# PROJET ÉOLIEN DE LA BACOULETTE (COMMUNE D'ÉBOULEAU, AISNE 02)

Mémoire en réponse à l'avis de la Mission Régionale d'Autorité Environnementale

**Avis délibéré de la mission régionale  
d'autorité environnementale  
Hauts-de-France  
sur le projet de parc éolien de la Bacoulette  
sur la commune d'Ebouleau (02)  
Étude d'impact version juillet 2021**

n°MRAe 2022-6665

Carte du contexte éolien proche (source DREAL), éoliennes en bleu en instruction ; en vert clair en construction, en vert foncé, construites.

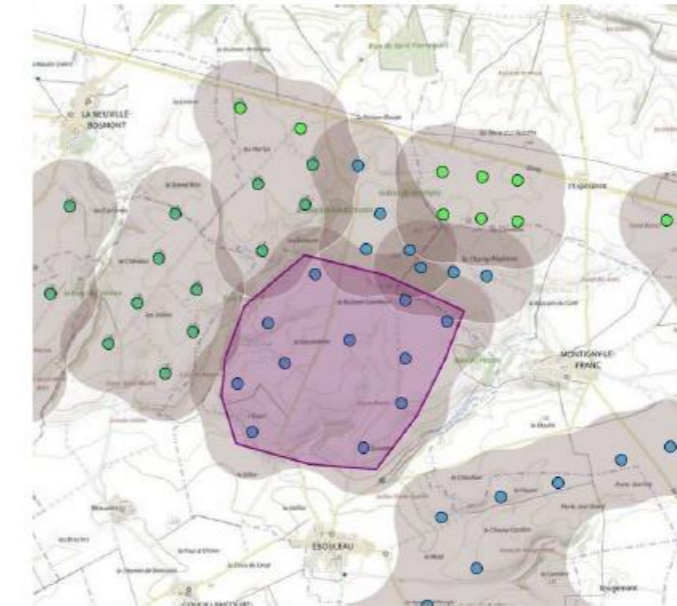
*L'autorité environnementale recommande de lister les parcs en instruction, construction ou réalisés présents dans l'aire d'étude, en précisant leur implantation, le nombre d'éoliennes concernées, les caractéristiques principales (hauteur, garde au sol, etc.) et leur distance au projet et de préciser la date de ce recensement.*

**Photo 1.** Photomontage n°26b, sortie de Pierrepont (vue en esquisse) (©Enertrag, 2023)

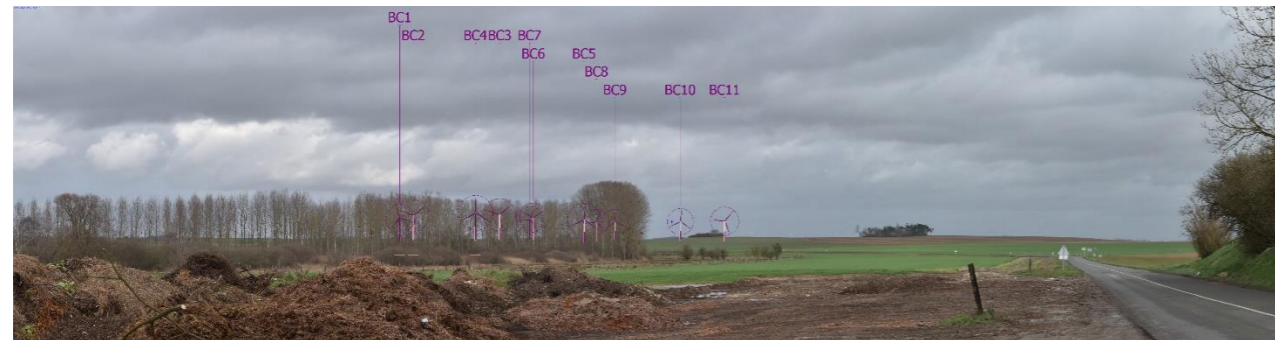
Sur le photomontage n°3, à la sortie nord de la Neuville-Bosmont, la vue en esquisse permet de se représenter la vue des éoliennes derrière le boisement. Par ailleurs, le projet étant situé perpendiculairement à l'axe de circulation, avec une hauteur apparente réduite, **l'impact restera faible**, même à feuilles tombées.

Même en hiver, la trame arborée permet de réduire de façon significative la vue des éoliennes, comme le montre le photomontage 26, réalisé à la sortie nord de Pierrepont (route D24). La peupleraie est ici suffisamment dense pour masquer les éoliennes BC1 à BC9, dont la perception par le conducteur sera insignifiante.

**Photo 3.** Photomontage n°15b, accès depuis la RD59, la Souvillée (©Enertrag, 2023)

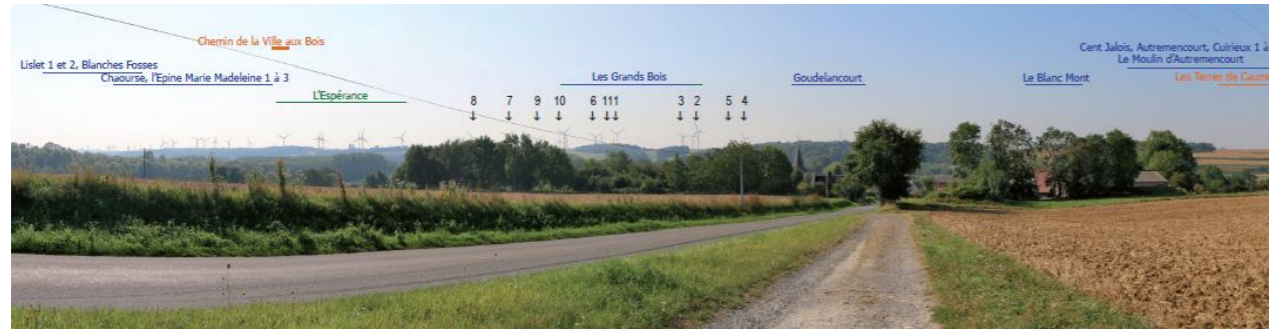
*Certains photomontages et prises de vues auraient pu être mieux localisés pour rendre compte des impacts (comme le n°15, par exemple, page 150 de l'étude paysagère, qui aurait pu être pris dans l'axe de la RD 59 vers le projet, au croisement avec la Souvillée pour mieux montrer la covisibilité du projet avec le clocher situé à 3,7 km).*

Au niveau de la RD59, qui se dirige vers le centre-bourg d'Agnicourt-et-Séchelles, le clocher est bien visible dans l'axe de la route, mais le parc éolien est masqué par le relief. Il n'y a donc pas de covisibilité possible comme le montre le photomontage réalisé au croisement de la Souvillée (ancienne voie ferrée).

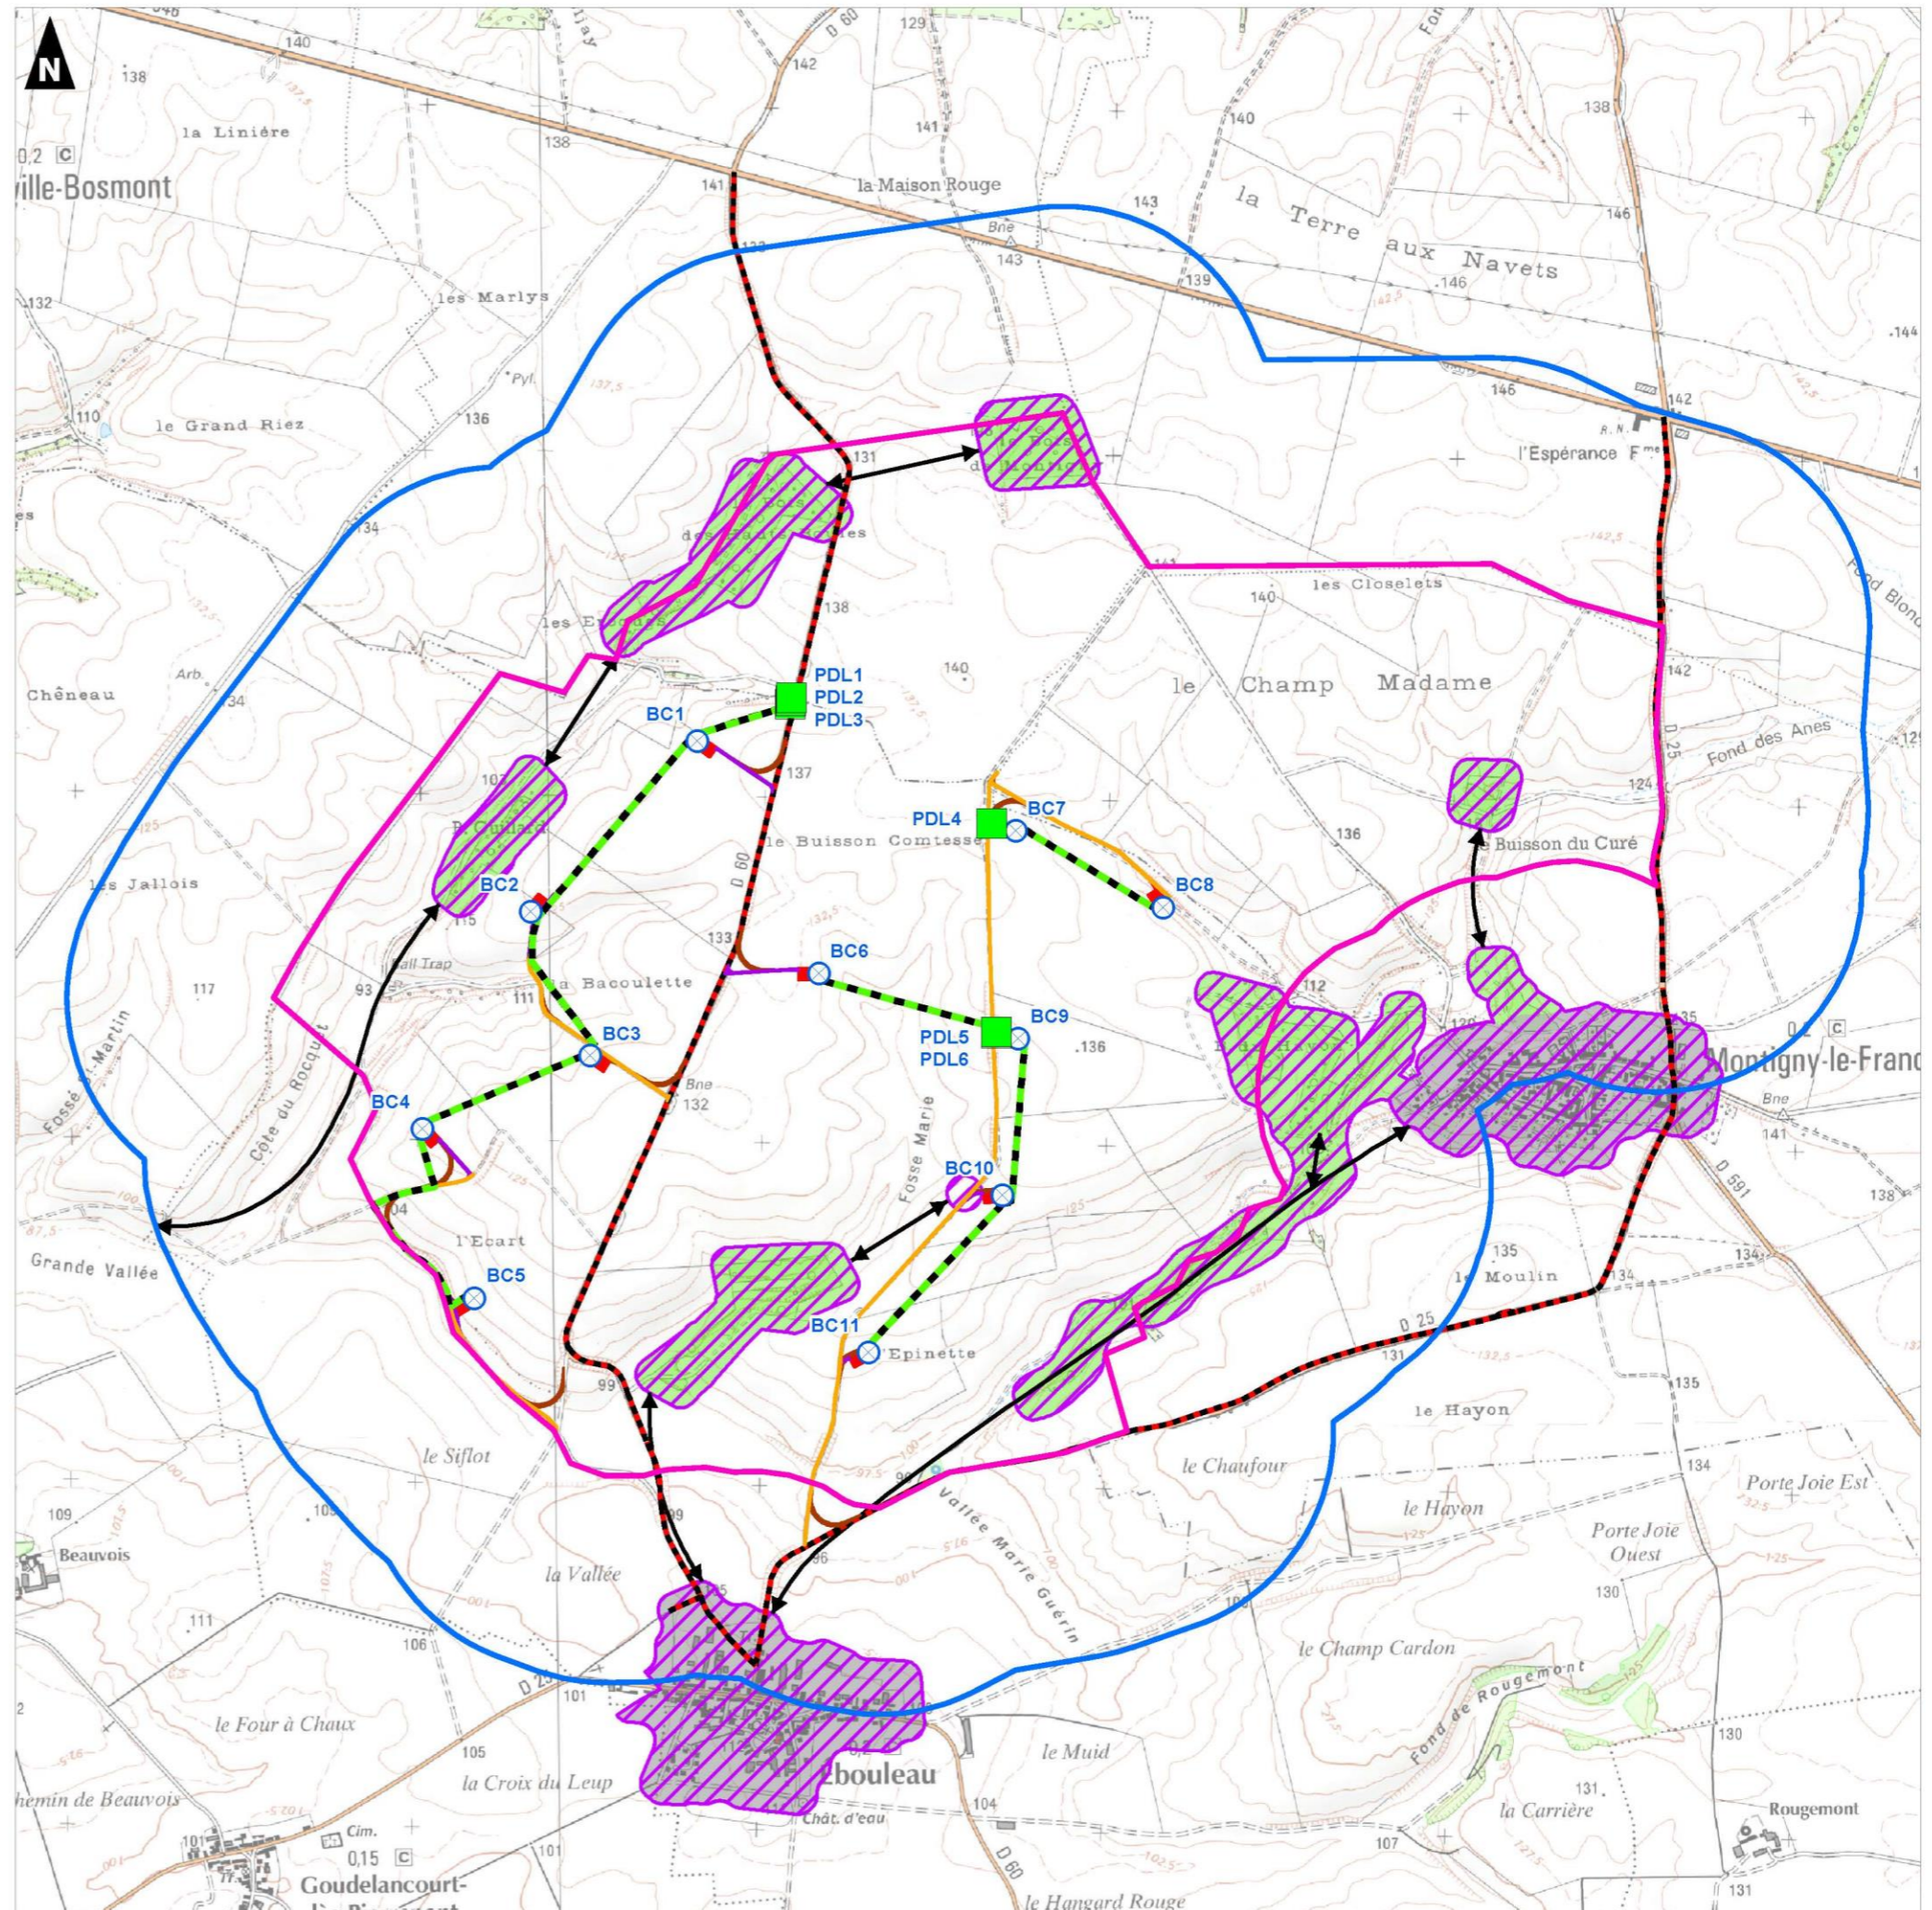
*L'autorité environnementale recommande de présenter des cartes superposant le projet aux routes de vols des chauves-souris et aux secteurs de déplacements des oiseaux.*

Figure 1. Schéma d'un mât de mesure avec le matériel et les zones de détection des chiroptères

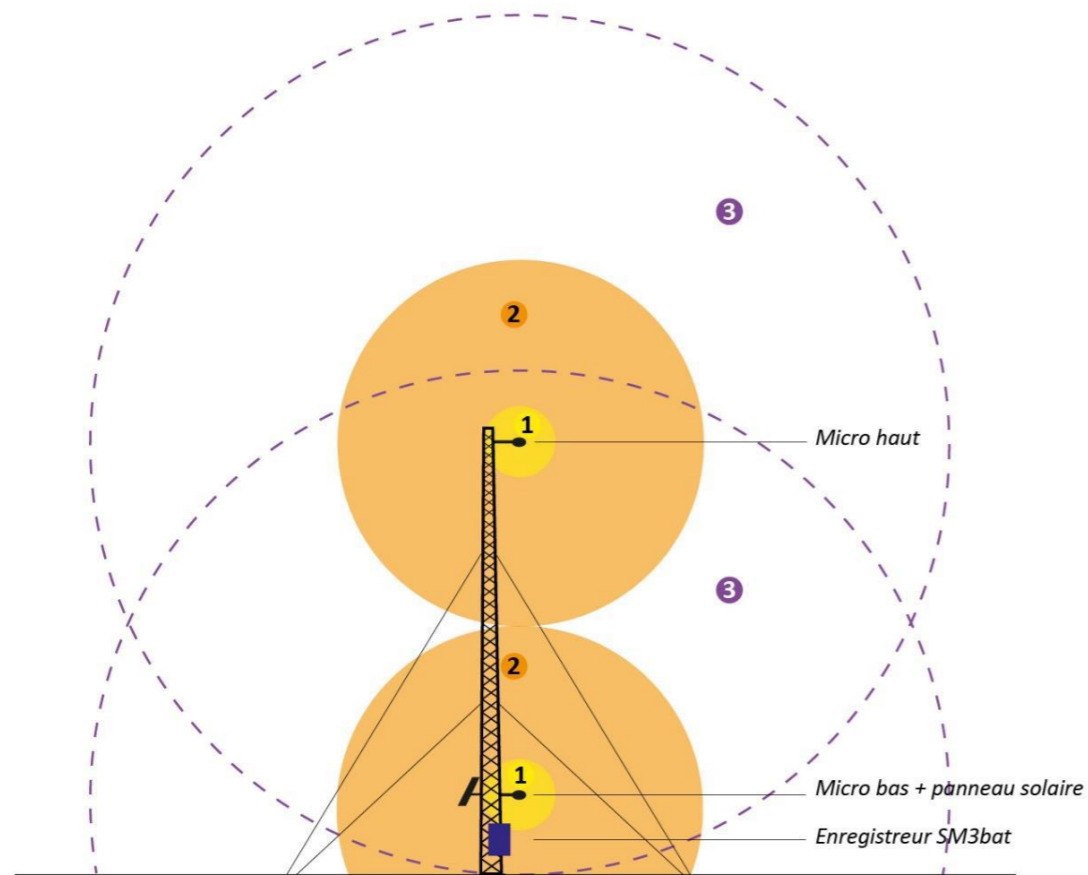
L'autorité environnementale recommande de compléter l'étude par des inventaires permettant de caractériser l'activité des chauves-souris aux altitudes à risque, via un micro de mesure à hauteur de pale, supérieure au moyeu, pour les espèces en transit en altitude, et en continu pendant une période d'activité complète sur une année.

Pour rappel, une étude d'activité chiroptérologique en hauteur a été réalisée sur mât de mesure sur un cycle biologique complet (du 15 août au 15 novembre 2020 puis du 29 mars au 15 août 2021). Le système d'enregistrement était constitué d'un enregistreur avec deux microphones ultrasonores : 1 positionné à 30 mètres de hauteur et l'autre à 85 mètres de hauteur selon le schéma suivant :
